# Vanhan parkkihallin laajuusmuutos esitys

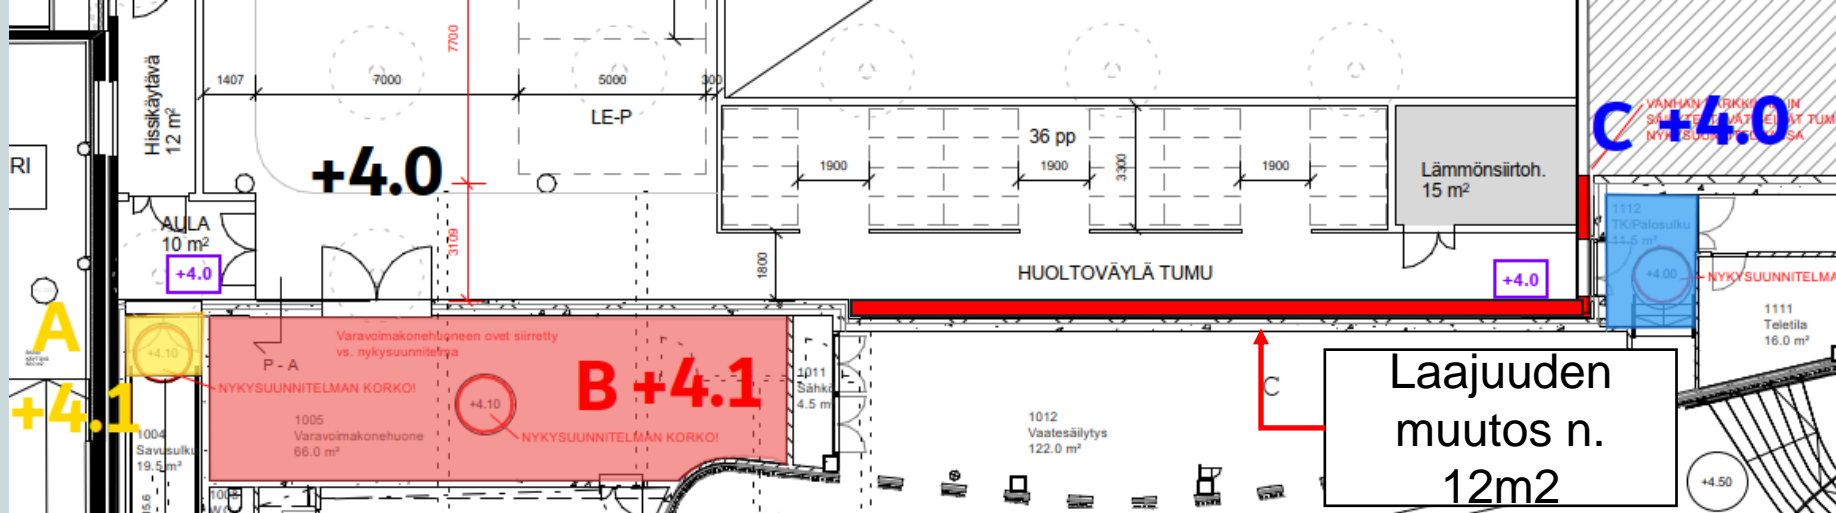
Parkkihallin uudelleen toteuttamisen yhteydessä on tutkittu parkkihallin optimaalisinta ratkaisua. Yksi parannus ehdotus on Fuugan seinän oikaisu (punainen viiva). Seinän oikaisulla saavutetaan rakenteellisesti optimoitu ratkaisu yhdessä tulevan parkkihallin kanssa. Samalla toimenpiteellä myös Fuugan toiminnallisuus paranee aulan tilojen laajenemisella. Laajuuden muutos vaikuttaa lohko 3:n perustuksiin, päätöstä toivotaan pikaisesti viimeistään vko 3/2024, jonka jälkeen alueen paalutukset ovat suoritettu.

APR esittää seinän oikaisua, jolloin Fuugan laajuus kasvaa n. 12 m<sup>2</sup> ja vastaavasti tulevan parkkihallin laajuus pienenee. Sekä rakenteelliset ratkaisut pystytään optimoimaan, mm. yhteinen perustus ja runkoratkaisut. Laajuusmuutoksen kustannus on noin 198 000 €, joka sisältää laajemman purkutyön, asbestipurut, yhteiset perustukset tulevalle parkkihallille ja 12 m<sup>2</sup> laajennuksen suunnittelutöineen
